改善箇所説明図 ①

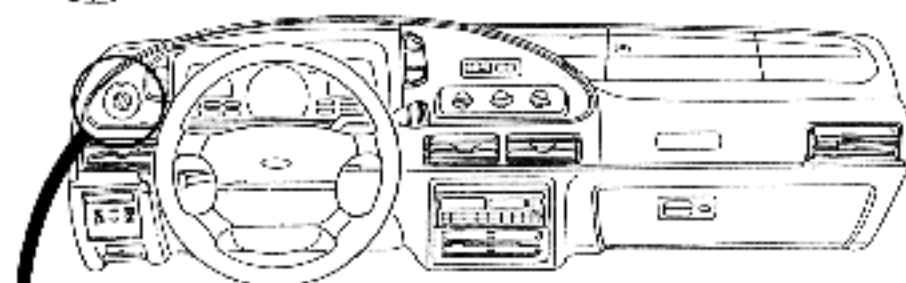
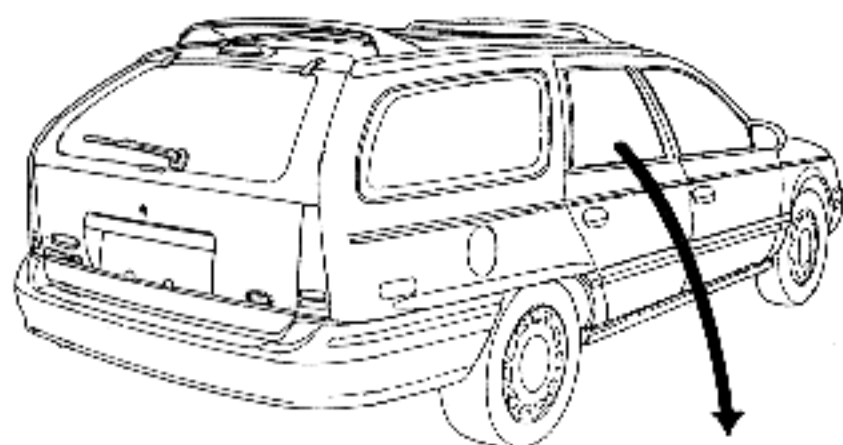
基準不適合発生箇所

灯火装置の前照灯スイッチにおいて、当該スイッチの内部構造が不適切なため、そのままの状態で使用を続けると、スイッチ内部の接点で電気抵抗が増加し、最悪の場合、スイッチが過熱して火災に至るおそれがある。

改善の内容

全車両、当該前照灯スイッチを対策品と交換するとともに配線コネクタを良品と交換する。

対策車両の識別： 左前ドアの上部ヒンジ上面に黄ペイントを塗布する。
